国立研究開発法人日本原子力研究開発機構大洗研究所（南地区）

原子炉設置変更許可申請書（高速実験炉原子炉施設の変更）の本文及び添付書類の一部補正（第3回）の新旧対比表

【添付書類6（5. 地震）】

第 5. 6. 30 図(1) 地震基盤相当面における標準応答スペクトルに適合する模擬地震波の時刻歴波形
(乱数位相による検討)

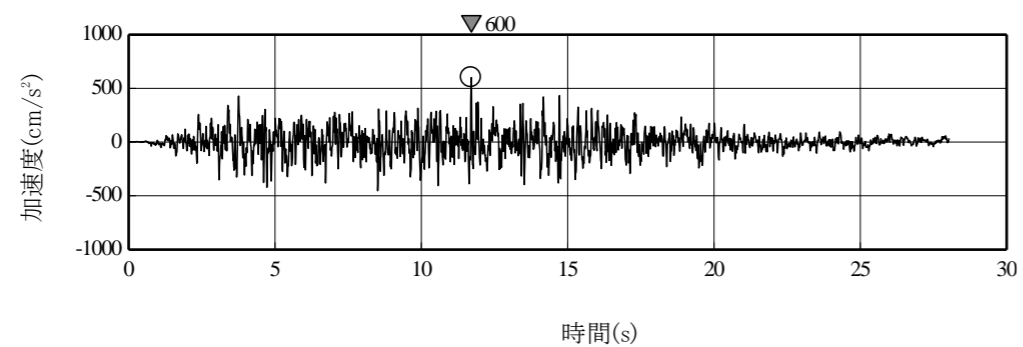
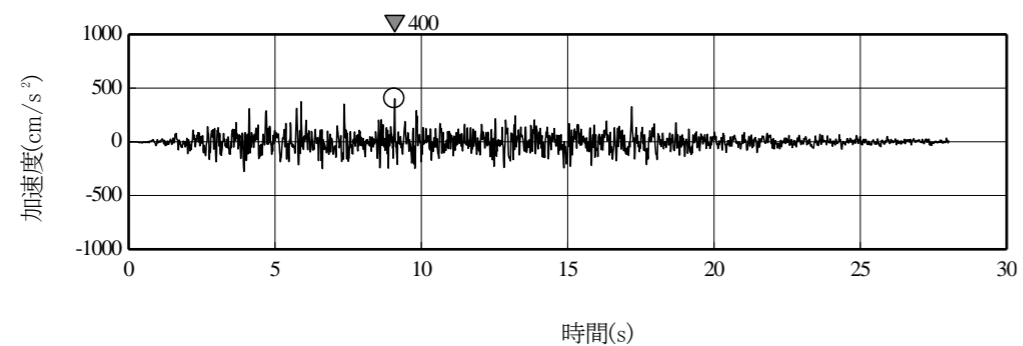
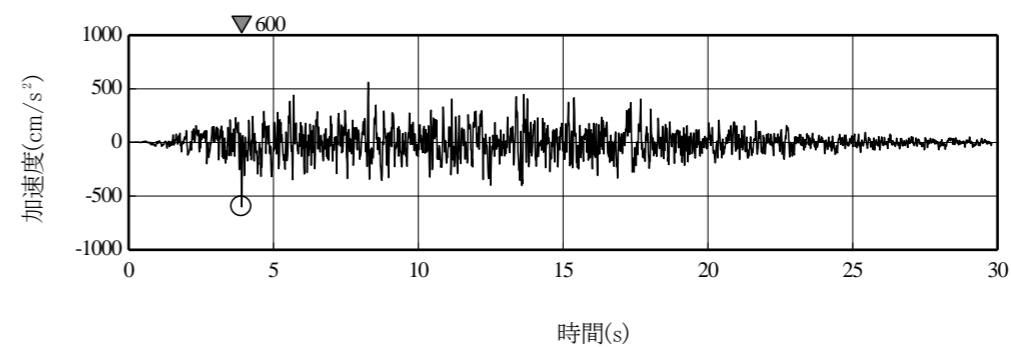
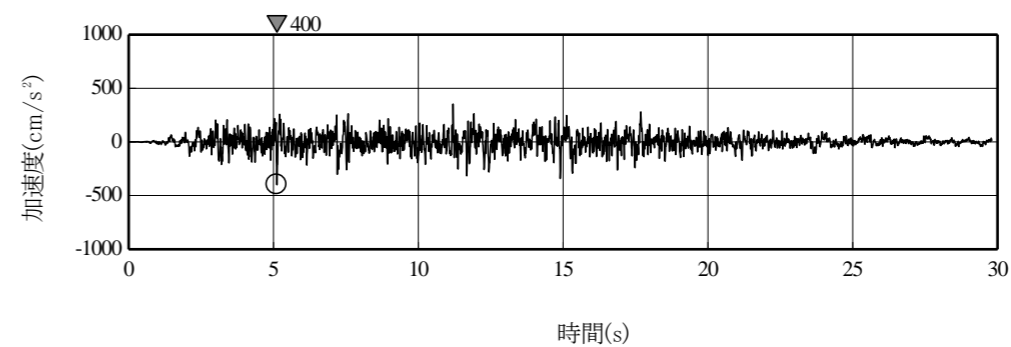
第 5. 6. 30 図 地震基盤相当面における標準応答スペクトルに適合する模擬地震波の時刻歴波形

第 5. 6. 31 図(1) 地震基盤相当面における標準応答スペクトルに対する模擬地震波の応答スペクトル比
(乱数位相による検討)

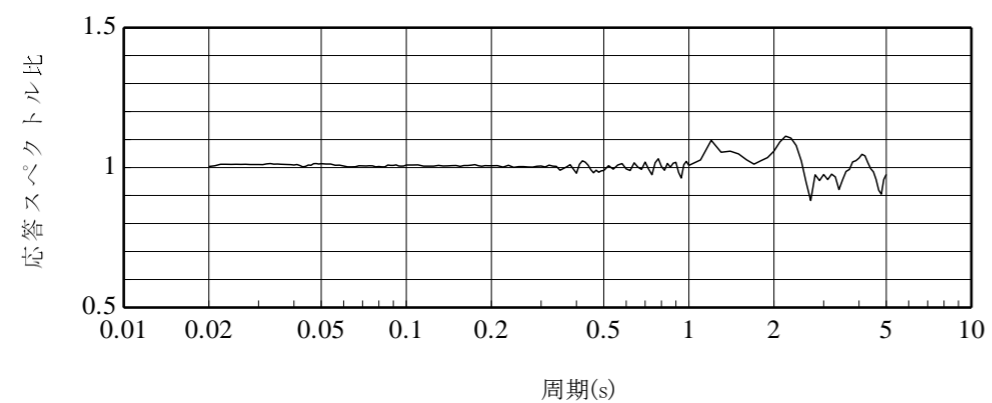
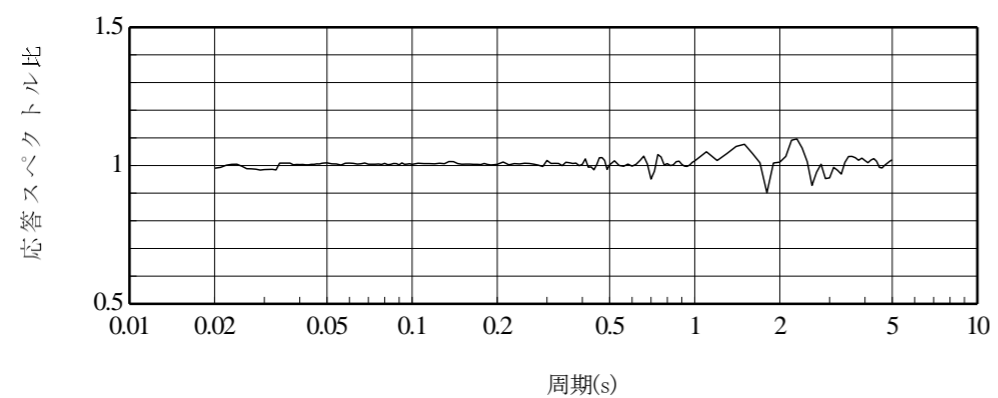
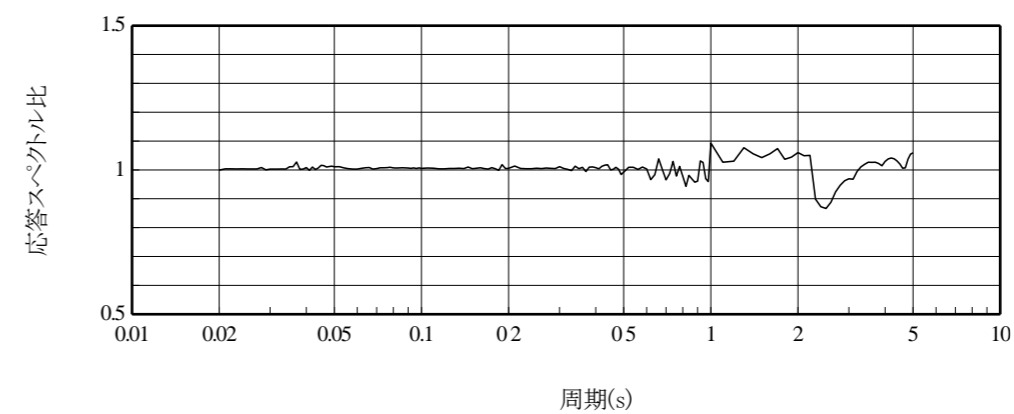
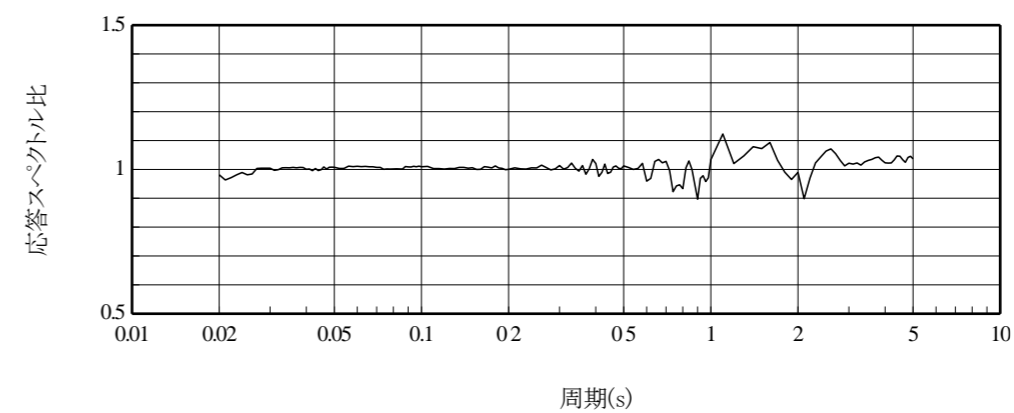
第 5. 6. 31 図 地震基盤相当面における標準応答スペクトルに対する模擬地震波の応答スペクトル比

第 5. 6. 43 図 基準地震動 Ss-6 の時刻歴波形

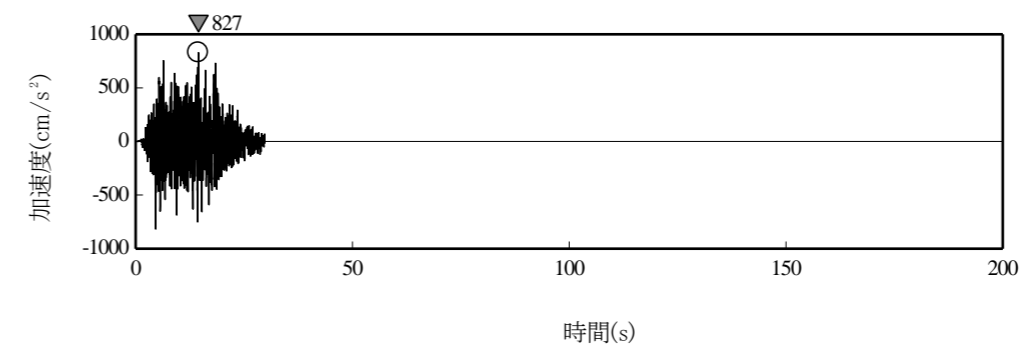
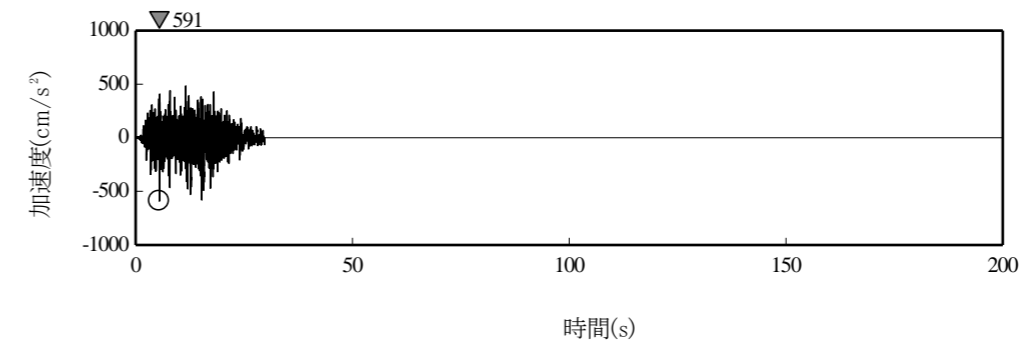
第 5. 6. 40 図(6) 基準地震動 Ss-6 の時刻歴波形
